INFORME N° 00388-2020-SENACE-PE/DEAR

ASUNTO : Evaluación del Estudio de Impacto Ambiental Detallado (EIA-
d) del *"Terminal de Recepción, Almacenamiento y Despacho
de GLP e Hidrocarburos Líquidos – Villa El Salvador"*,
presentado por MONTE AZUL CENTRO S.A.C.

REFERENCIA : H-EIAD-00082-2019 (23.04.2019)

FECHA : Miraflores, 03 de julio de 2020

Figura 5. Diagrama de flujo de uso de recurso hídrico y generación de efluentes – Etapa de Construcción.

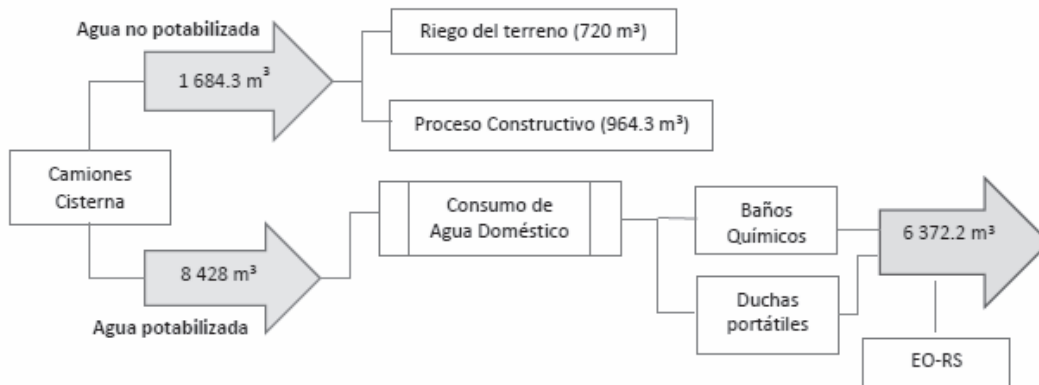
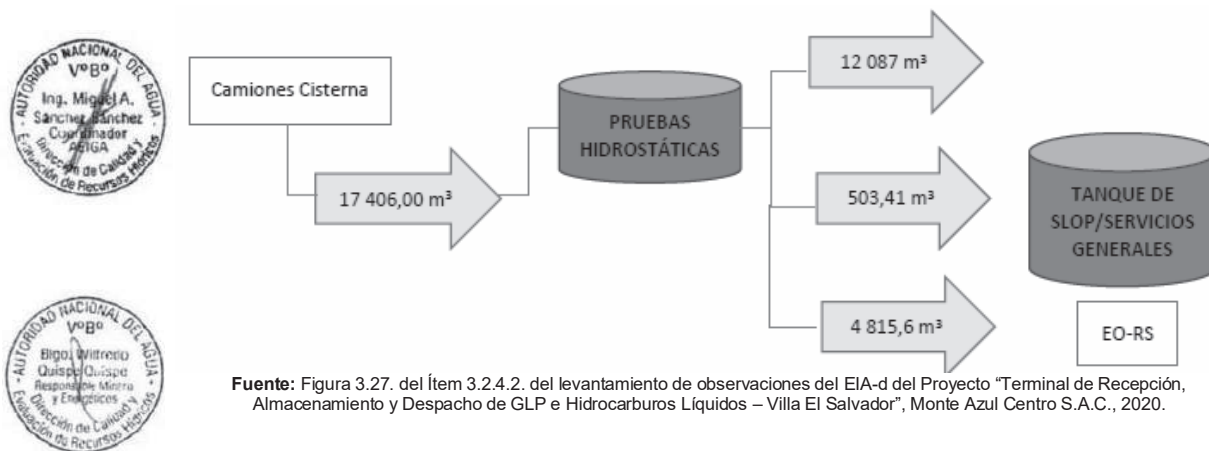
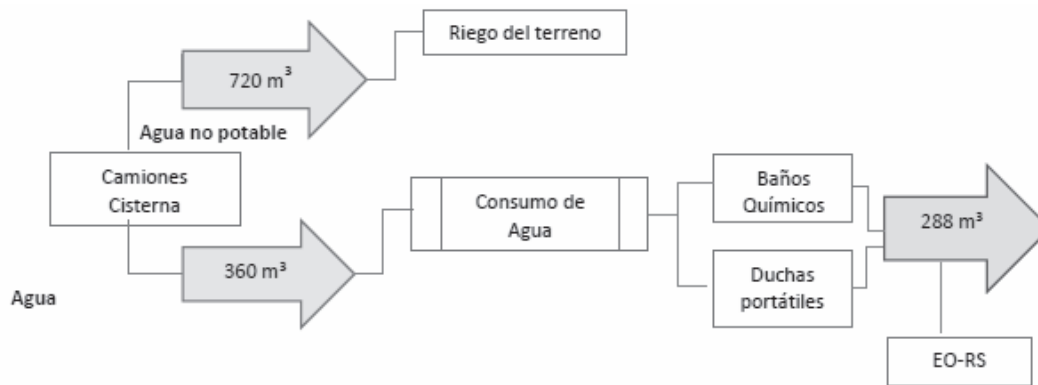
Fuente: Ítem 3.2.4.3 del levantamiento de observaciones y respuesta a la observación 2 de la ANA, del EIA-d del Proyecto "Terminal de Recepción, Almacenamiento y Despacho de GLP e Hidrocarburos Líquidos – Villa El Salvador", Monte Azul Centro S.A.C., 2020.

Figura 1: Visualización de la extensión de partículas lagrangianas a 15 minutos de iniciado la dispersión del posible vertimiento de hidrocarburo en el litoral costero de frente a Conchán, bajo condiciones marino-ambientales de verano, modelo GNOME.

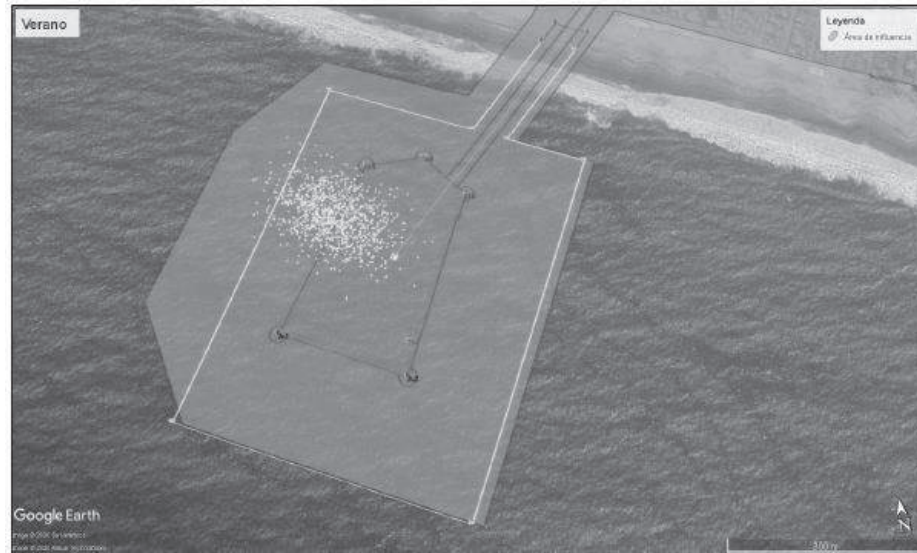
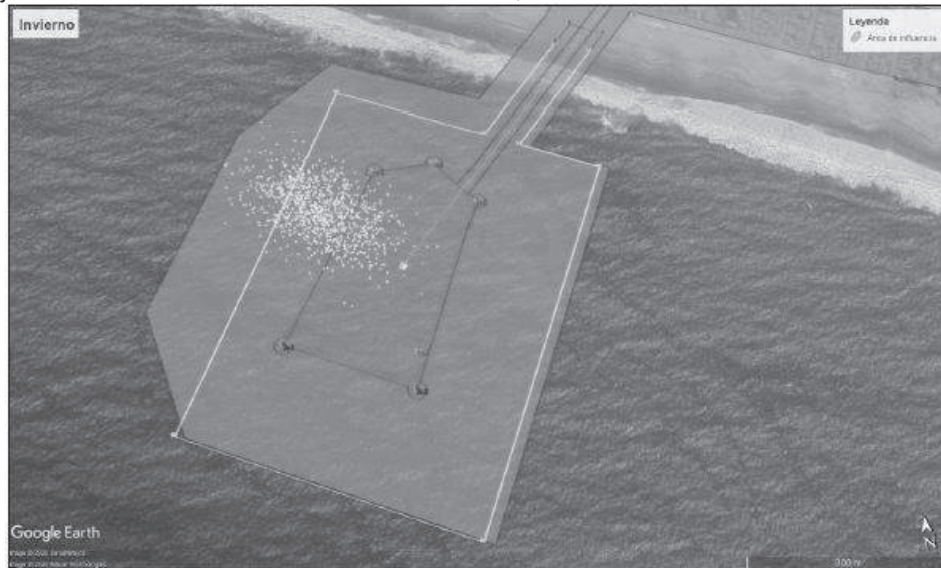
Respuesta: La empresa adjunta el Anexo 6.4 al Levantamiento de observaciones, el cual presenta el Informe de Modelado Hidrodinámico de Vertimiento de Hidrocarburos actualizado ante un probable derrame de petróleo (10 m³), haciendo uso del programa GNOME (General NOAA Operational Modeling Environment), aplicando dos escenarios: 15 minutos y 30 minutos en temporada de verano e invierno. Como resultado, la extensión de la pluma de dispersión alcanzaría entre los 320 -394 m, en el segundo escenario alcanzaría

entre los 589 - 722 m. En ambos casos la pluma se encuentra dentro del área de influencia ya delimitada por el proyecto, asimismo, no alcanzaría las playas del litoral costero.
